19. februar 2024

Samlet Hørings svar for Lokalplan 201 rammeplan, Lokalplan 207 samt Kommuneplantillæg nr. 16 – spildevandsplantillæg nr. 4 samt tilhørende Miljørapporter.

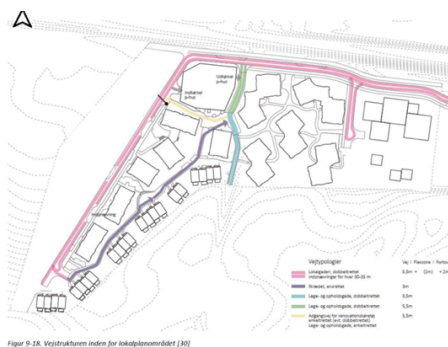
s. 41 el. s.112 Rammeplan lokalplan 201, under særlig bestemmelser, gives yderligere tilladelse til at gå over 6 etager i dette område. Allerede de 6 etager er alt for meget, hvis man vil bevare sine naturområder udenfor byggefeltet. Og så undre det, at dette område har ord som specifik anvendelse jernbane/ station?

s. 22/23 el. s. 95/96 Rammeplan lokalplan 201 stemmer hvad angår defineringen af område, ikke overens med de ovenfor nævnte sider.

Denne tekst anbefales slettet:

”Der kan gives tilladelse til at opføre højere bebyggelser end 6 etager / 27 m på enkelte, udvalgte placeringer inden for det samlede rammeområde. Dette vil blive nærmere fastlagt i de kommende, byggeretsgivende lokalplaner”

Figur 6 – Fra miljørapport. Artelia s. 121 el. s. 232, Lokalplan 207

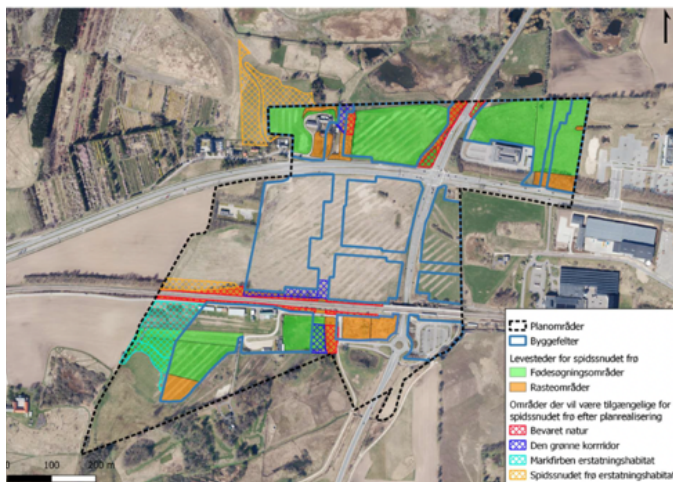
Man lægger en vej på ydersiden af lokalplan 207's byggeri, derved mener vi, at man bryder med den grønne tanke, at naturen skal kunne komme helt ind til husene, samtidig sker der en overskæring af vandringskorridorer for habitater, fra Vest til øst. Nedenstående kort, viser tydeligt, hvad vi mener her, og det er ikke en god løsning for området natur, specielt ikke, når vi ved at der i transportkorridoren skal etableres flere naturområder (erstatningshabitater):

Figur 3 – fra Miljørapport Artelia s. 220 Lokalplan 207

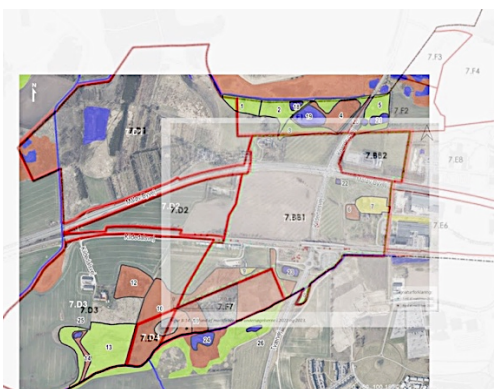
Kigger man så på det indsatte kort, Den grønne korridor, som skulle løbe gennem hele området, fra Nord til Syd, er der ikke ifølge Miljørapport, en sådan grøn korridor længere, vandringskorridorer er således brudt?

s. 27 i Regnvandshåndteringsstrategien konkluderer: "Der er ringe data til at understøtte effekten af erstatningsnatur, og især med hensyn til bilag IV-arter, og i praksis kan flytning af bestande af beskyttede dyr til et nyt funktionelt habitat være problematisk. Selv for padder, hvor man ved, at der kan etableres nye levesteder, er funktionen ikke altid som forventet".

Figur 1: På kort set kort af rammeområde, med §3 områder og markfirben registreringer.

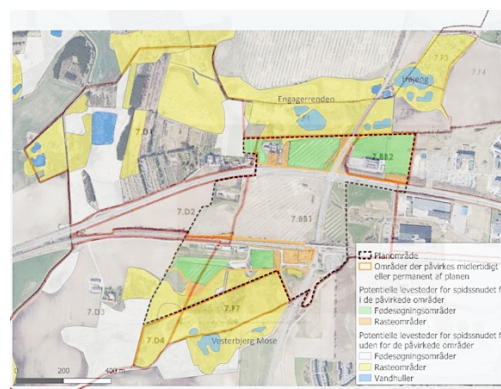
- **Erstatningshabitater**
Af Figur 1 og 2, kan man se at det er rigtig megen natur og mange Bilag IV arter der rammes af byggeri i området. Områderne bliver hårdt ramt af permanente påvirkninger. Det er således kun det midterste byggefelt der ikke rammer naturområder eller arter. Det er flagermus Nord, flagermus Syd. På de to nedenstående kort kan man se hvorledes man i Syd faktisk rammer helt specifikt, så godt som alle markfirben kolonier, langs baneskråning. Det gør man UDEN at sætte erstatnings-arealer af i område 7.D3 og 7.D2 samt 7.D1. Vi anbefaler man sætter områderne af, så de kan ses og læse i planmaterialerne.

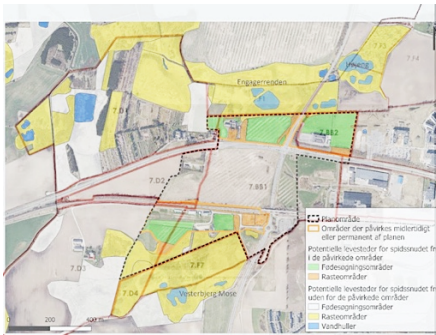
Der udlægges areal til regnvandsbassin (U22), som er et åbent regnvandsbassin, og som sættes af i 7.D3. Dette er ikke i rammelokalplan materiale og heller ikke oplyst i kommuneplantillæg nr. 16 under lokalplanlægningen.

- Det undrer os noget, for i forbindelse med byggeri, skal der bl.a. flyttes padder fra nærliggende område, og her bør indtænkes et habitatområde til padderne (bassin placeres, i område [\(se Figur 2\)](#)).
